Modulo per la presentazione delle osservazioni per i piani/programmi/progetti sottoposti a procedimenti di valutazione ambientale di competenza statale

ID: Codice procedura (ID_VIP/ID_MATTM):10844

Impianto per la produzione di energia elettrica da fonte eolica, costituito da 6 aerogeneratori della potenza complessiva di 37,2 MW, un sistema di accumulo da 25 MW e relative opere connesse in località "Rempillo" nel comune di Pitigliano (GR).

TESTO DELLE OSSERVAZIONI

Analisi degli Impianti Eolici Esistenti e in Progetto

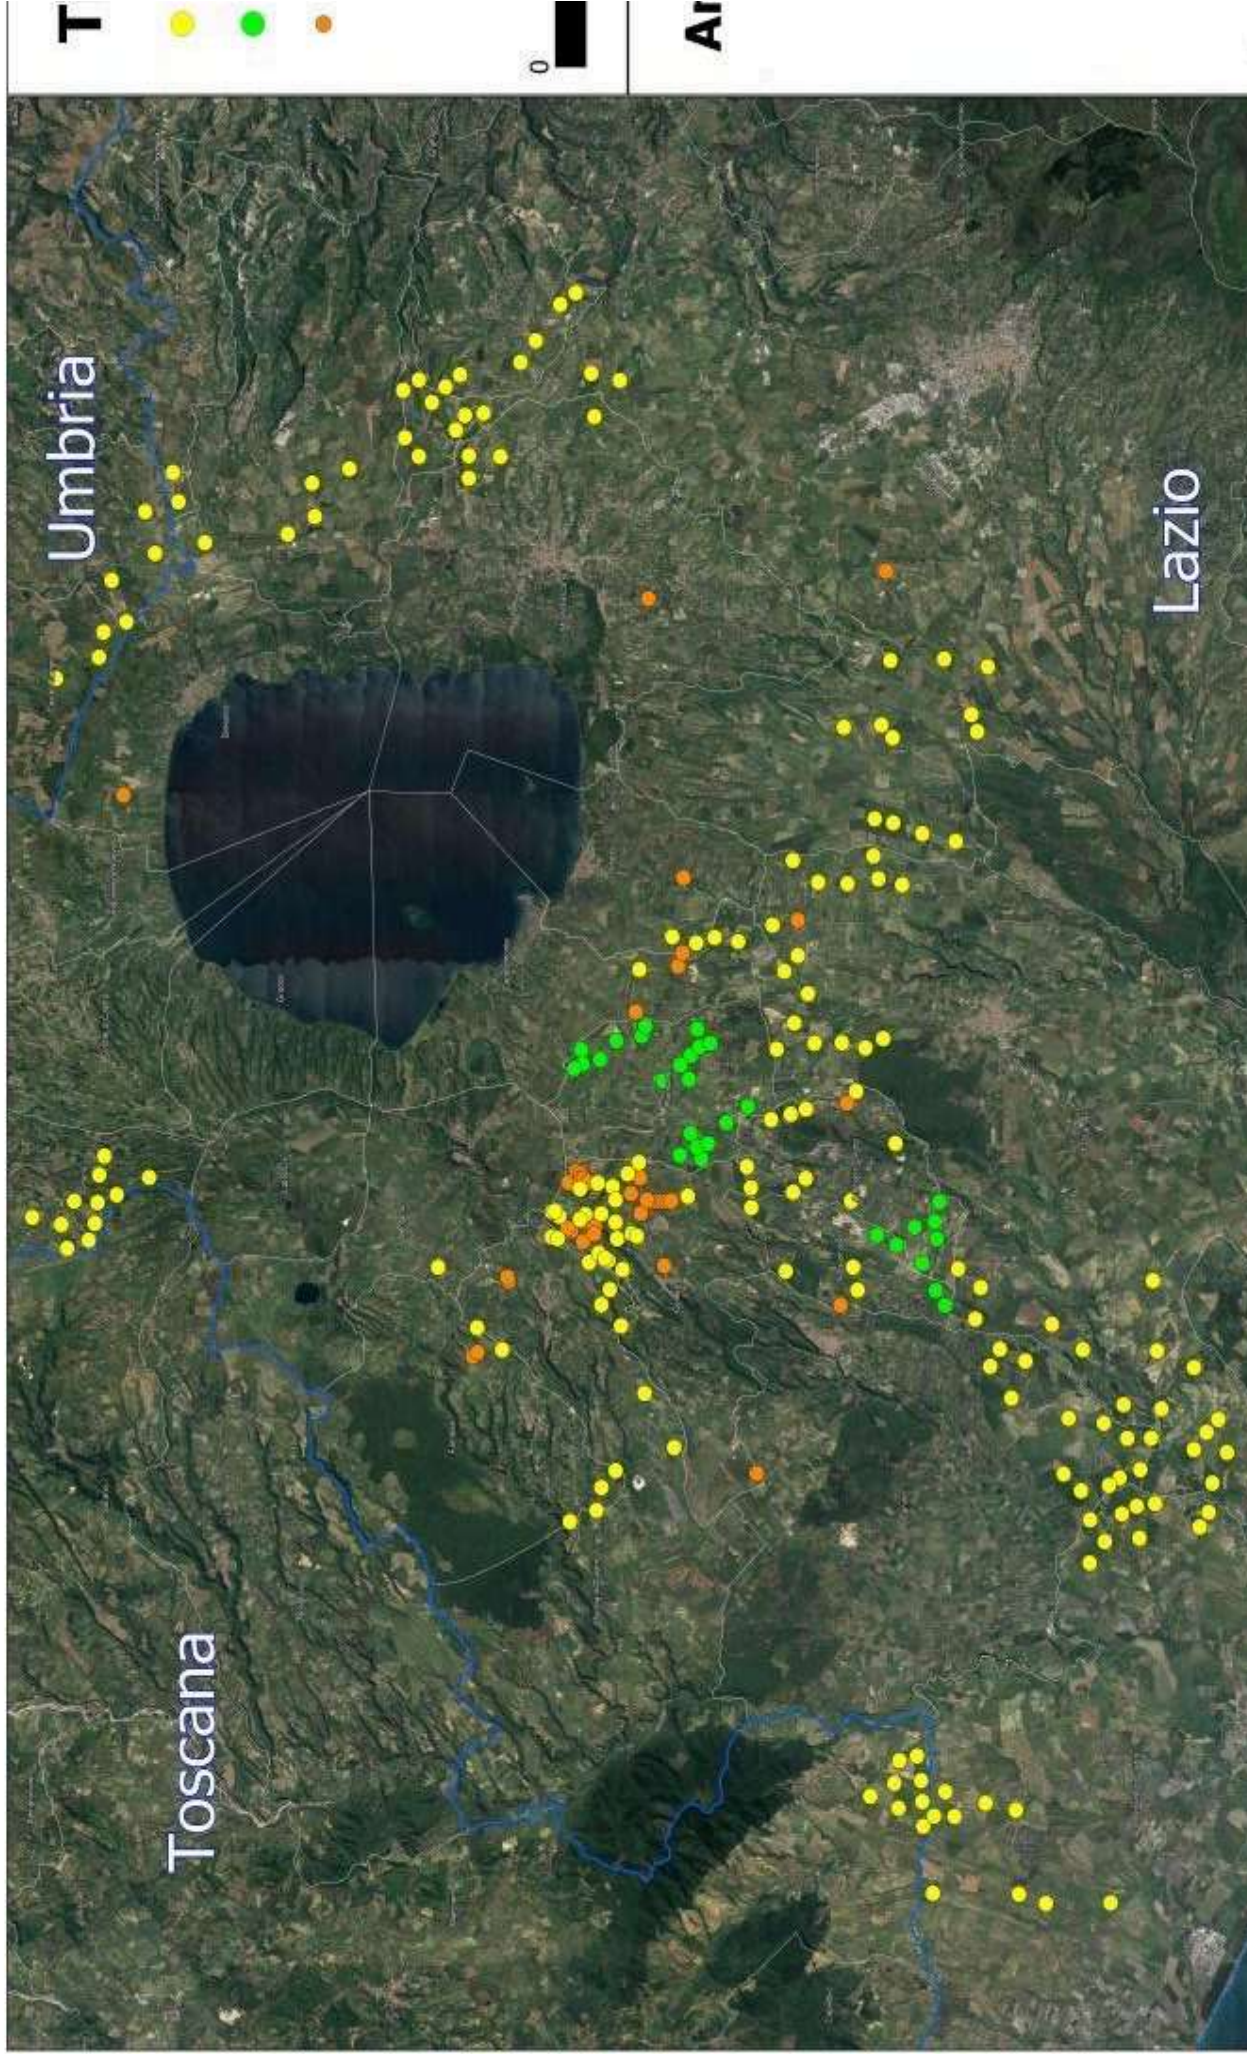
nn. 1 e 2 e crea anche degli impatti negativi anche sui beni naturalistici come verrà dettagliato nell'Osservazione n. 4. Inoltre andrebbe a sommarsi al già enorme cumulo di impianti eolici e fotovoltaici e geotermici che già creano una elevata criticità ambientale nella provincia di Viterbo e interferiscono anche con il territorio toscano come si può vedere dalle immagini nn. 4 e 5 dell'Allegato n. 1.
